## Note de synthèse des modifications liées aux remarques de l'Autorité Environnementale

### Mise à jour de l'Evaluation Environnementale pour la création de la ZAC Cernay St-Léonard

EMETTEUR	CODE AFFAIRE	TYPE DE DOCUMENT	INDICE	DATE	NB PAGES
REFERENCE DU DOCUMENT	TPFi	IIF200006	NOT.SYN	00	11/03/2022	15

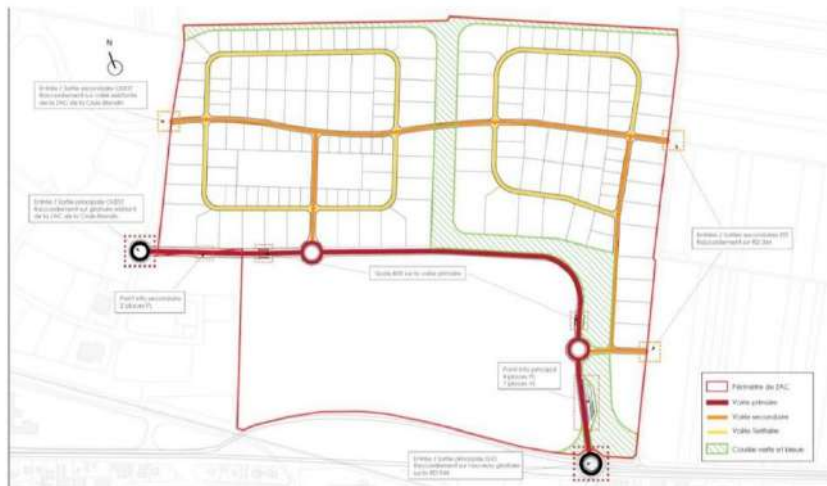
« L'AE rappelle que l'évaluation environnementale du projet doit être complétée par l'ensemble des aménagements de voirie rendus nécessaires à sa réalisation ».

Le projet a dû évoluer pour permettre notamment au groupe MHCS de s'implanter sur le site. Néanmoins la philosophie globale du projet initiale reste inchangée et les invariants définis sont toujours respectés.

Le projet fonctionne toujours par secteurs en système de bouclages. Cette configuration permet à la fois de faire fonctionner de manière optimale et autonome chaque secteur ainsi que l'ensemble de la ZAC. Elle permet également une optimisation du linéaire de voirie, les espaces publics sont ainsi réduits dans une logique de respect foncier.

La trame viaire est conçue de manière lisible et hiérarchisée et fonctionne de la manière suivante :

- Une voie primaire appelée axe nord relie les deux entrée/sortie principales de la ZAC : l'entrée/sortie ouest située dans la continuité de l'axe principal la ZAC de la Croix-Blandin et l'entrée/sortie sud-est permettant l'accès depuis la RD944. Cet axe structurant, permettra de mailler la trame existante, fluidifiant ainsi le trafic et améliorant l'accessibilité du secteur de par son bouclage. Cet axe sera de transit et ne desservira aucun lot privé.
- Une trame secondaire, qui constitue un maillage intermédiaire directement raccordé à la voirie primaire par le biais de giratoires permet :
  - o la création d'un second axe structurant Est/ouest reliant la voirie secondaire de la ZAC de la Croix-Blandin à la RD 364,
  - o la création d'un second accès sur la RD 364 directement depuis la voie primaire,
  - o la desserte des lots privés.

- Une trame tertiaire fonctionnant en boucles et permettant la desserte des différents sous-secteurs.

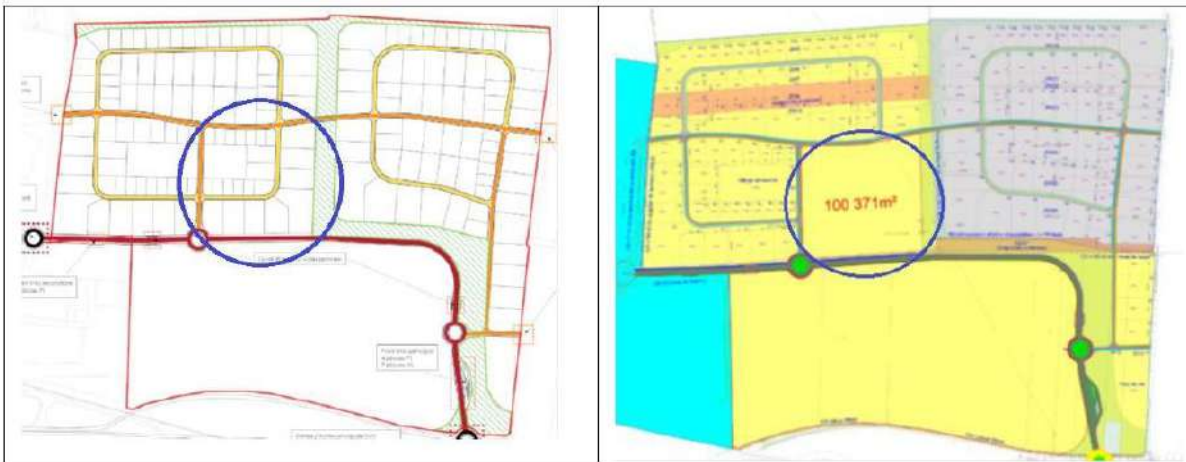
« L'AE recommande de :

- déterminer le niveau de modularité de la phase 3 et d'en déduire des scénarios alternatifs d'aménagement ».

Le plan d'aménagement est conçu de manière à garantir une flexibilité permettant de répondre au mieux aux besoins des entreprises en proposant un système dans lequel les lots peuvent être facilement regroupés ou divisés pour obtenir la surface attendue par les entreprises intéressées.

Les schémas d'aménagement présentés ci-dessous proposent un découpage parcellaire conçu sur la base de surfaces de parcelles minimales permettant d'illustrer l'étendue des possibilités d'aménagement en termes de modularité parcellaire.

A partir de ce découpage, les lots peuvent être regroupés pour s'adapter aux besoins d'implantation.

Cette modularité a par exemple permis l'implantation récente du projet logistique de KS Group, bâtiment de 48 000 m<sup>2</sup> sur 9.3 ha de terrain.

Elle s'explique par la possibilité de supprimer ou d'ajuster les voiries tertiaires du projet en fonction de la commercialisation des emplacements sur site. En revanche, les voiries principales et secondaires permettant l'acheminement des réseaux vers l'ensemble des parcelles, ne sont pas modulables.
